Опорный ролик 532 0294 10, замена материала

LuK-AS № дет. : 532 0294 10

Рис. 1: 532 0294 10 (старая версия)

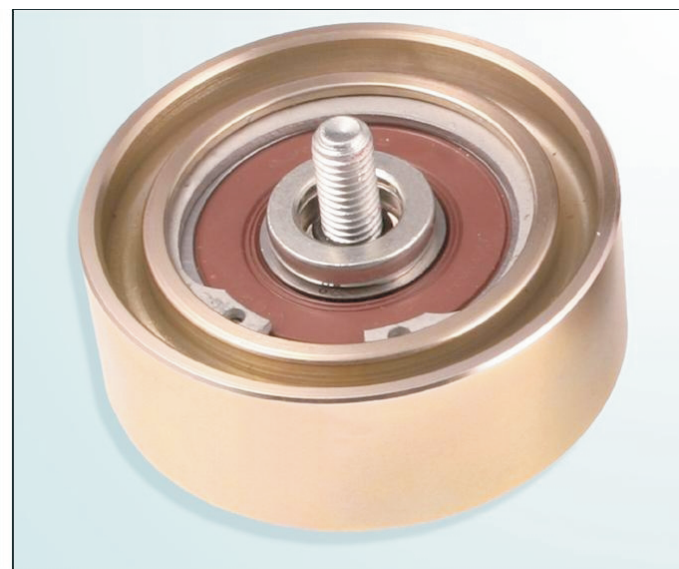
В ходе постоянного развития нашей продукции, мы заменили поверхность шкива опорного ролика 532 0294 10 с пластика на металл. В течение переходного периода, возможно, что опорные ролики будут поставляться как с пластиковой так и с металлической поверхностью.

Вопреки различиям данных версий, оба опорных ролика полностью совместимы с автомобилями, указанными в каталоге.
